Dostavba kanalizace v Brně II.			
- dostavba kanalizace v městských částech -			
Změnový list č. 06/BOS/-VH/2021		Datum předložení:	9.4.2021
Ev. č.		Datum schválení:	
Objednatel:	Statutární město Brno		
Správce stavby:	Sdružení Garnets – VRV		
Zhotovitel:	Společnost „Kanalizace Brno II.“ - vedoucí společník OHL ŽS, a.s.; společník I – HOCHTIEF CZ a.s.; společník II – FIRESTA a.s.

Změnový list předkládá:	Zhotovitel, Společnost „Kanalizace Brno II“		
Charakter změny:		Oprava položek dle skutečnosti	
Stavba / objekt / úsek:	Stavba: BRNO MČ BOSONOHY III. A IV. ETAPA DOSTAVBA ODDÍLNÉHO KANALIZAČNÍHO SYSTÉMU číslo a název SO: III.05 ULICE VRATNÁ DSO IV.05.1Z DSO IV.05.2N DSO IV.05.5Z DSO IV.05.6N		
Specifikace změny: FRÉZOVÁNÍ ZPEVNĚNÝCH PLOCH ASFALTOVÝCH S ODVOZEM DO VZDÁLENOSTI DLE MOŽNOSTÍ UCHAZEČE – VĚTŠÍ MOCNOST ZIVIČNÉ VRSTVY PROTI PROJEKTOVÉ DOKUMENTACI. UVAŽOVÁNO 100 MM, SKUTEČNOST 520 MM			
Zdůvodnění změny: Skutečná tloušťka asfaltových vrstev na ulici Vratná neodpovídá stavu uvedenému v rozpočtu stavby. Místo uvažovaných 10 cm se na stavbě nachází asfaltové souvrství o průměrné mocnosti 52 cm. Naopak je to v případě položek ODSTRAN PODKL ZPEVNĚNÝCH PLOCH S CEM POJIVEM S ODVOZ

Příloha 2.5

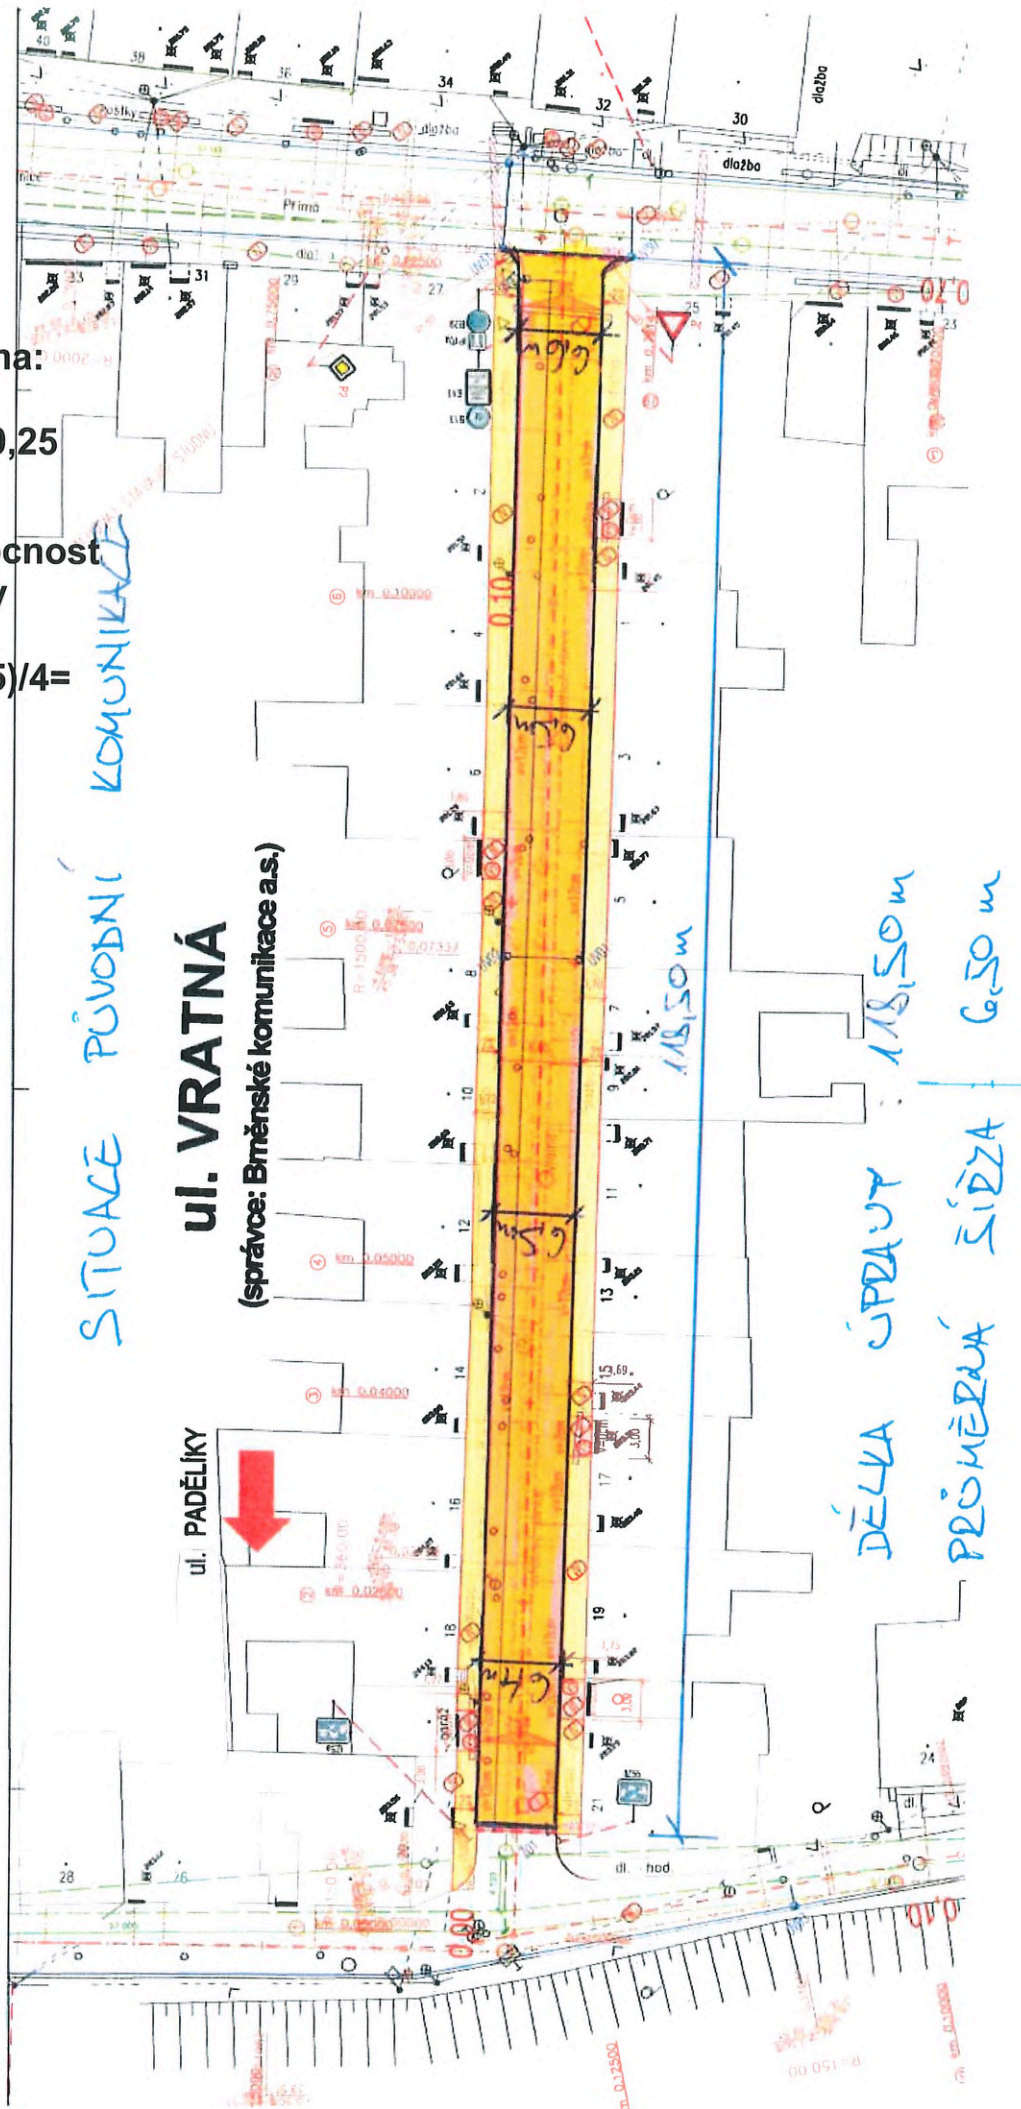
celková plocha:

$$118,5 \times 6,5 = 770,25$$

průměrná mocnost
živičné vrstvy

$$(70+50+55+45)/4 = 55 \text{ cm}$$
